改善箇所説明図

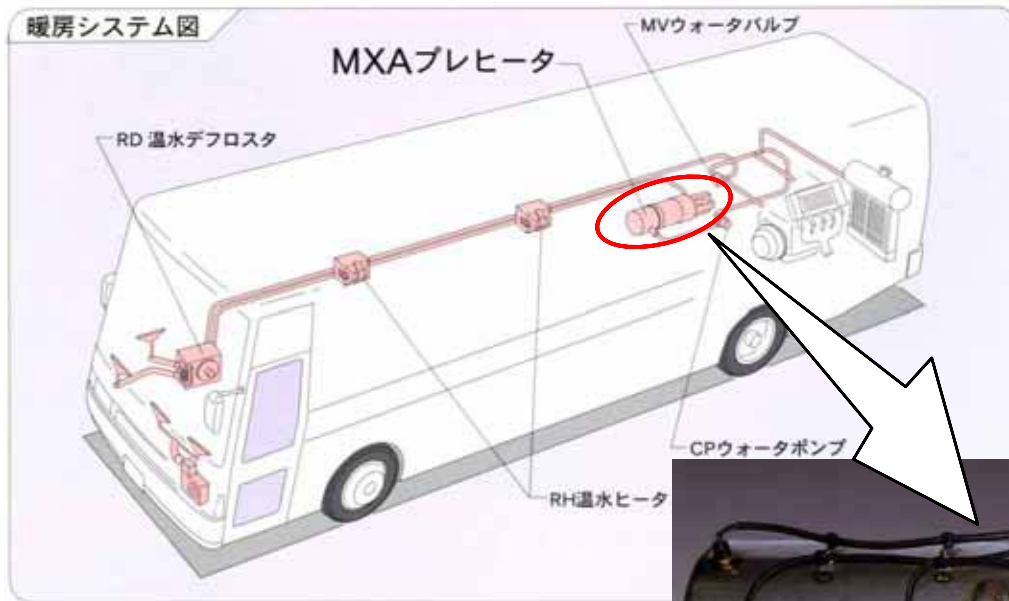
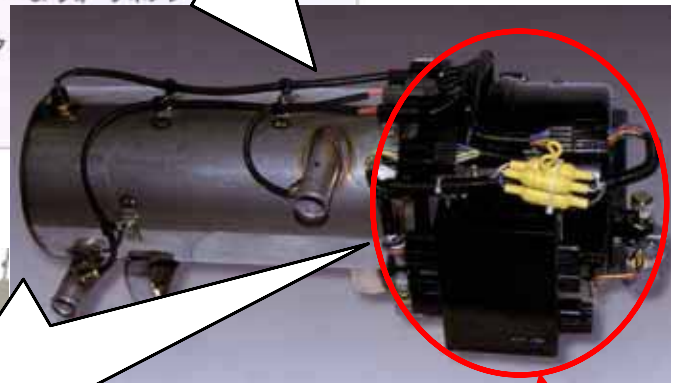
基準不適合発生箇所

車室内暖房用の燃焼式ヒータにおいて、バーナヘッド(燃焼機)の燃料ポンプの製造が不適切なものがある。そのため、そのままの状態で使用を続けると、燃料ポンプから燃料が漏れ、最悪の場合、漏れた燃料がヒータの熱により発火するおそれがある。

改善措置の内容

全製品を点検し、不具合品が装着されている場合には対策品の燃料ポンプを装着したバーナヘッド式に交換する。

注記：内は交換部品を示す。

識別：改善実施暖房装置には、改善実施済みであることが認識できるネームプレートをバーナヘッド前方のカバー面(既存ネームプレート位置)に貼付する。
